OGGETTO: [ID: 9888] Progetto per la Costruzione ed esercizio di un impianto di energia elettrica da fonte eolica "Orbetello" di potenza in immissione massima pari a 61,2 MW e relative opere connesse da realizzarsi nel comune di Orbetello (GR). Procedimento di VIA - PNIEC.

Proponente: Apollo Wind s.r.l.

Richiesta di Integrazioni Mic

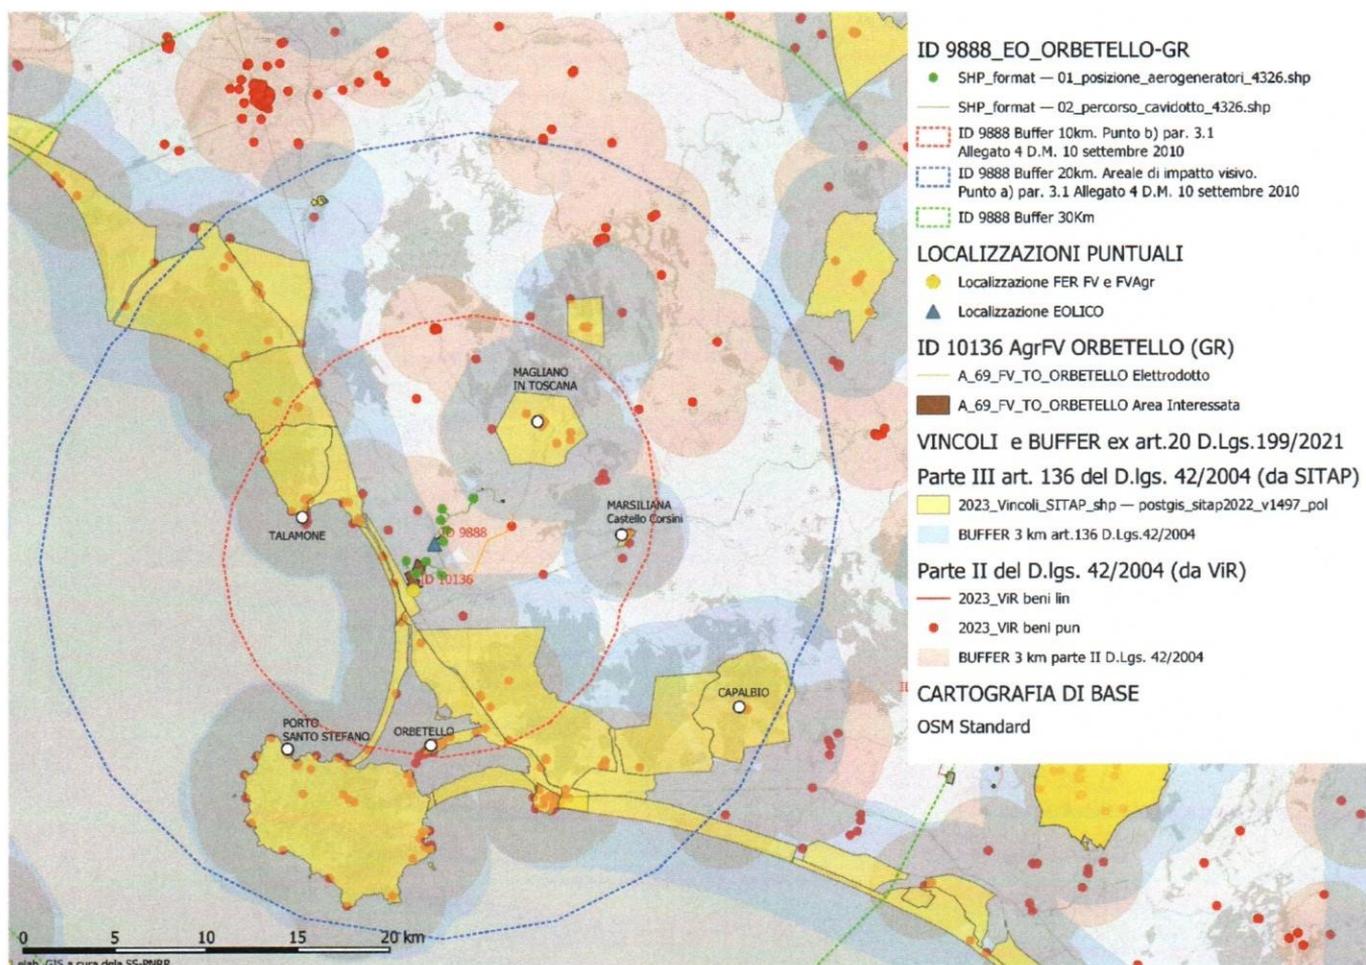
CONSIDERATO che tutte le opere sono comprese nel buffer di 3000 mt da beni tutelati, e dunque sono escluse dalle aree idonee, così come definito ai sensi dell’art. 20 c.8 lett. c-quater del D.Lgs. 199/2021, così come introdotto dall’art. 6 c.1 lett. a) del D.L. 50/2022, e più recentemente modificato con l’art. 47 co. 1 del D.L. 24 febbraio 2023 n. 13, convertito con Legge 41 del 21/04/2023;

CONSIDERATO che l’area su cui è prevista la realizzazione dell’impianto, della SSEU e delle strutture di connessione ricade tra le aree non idonee, perimetrata ai sensi dell’art. 7 della Legge Regionale 11/2011, Disposizioni in materia di installazione di impianti di produzione di energia elettrica da fonti rinnovabili di energia e della Delibera Consiglio Regionale Toscana 26 ottobre 2011, n.68, Individuazione delle zone e delle aree non idonee ai sensi dell’art.7 della L.R. 11/2011;
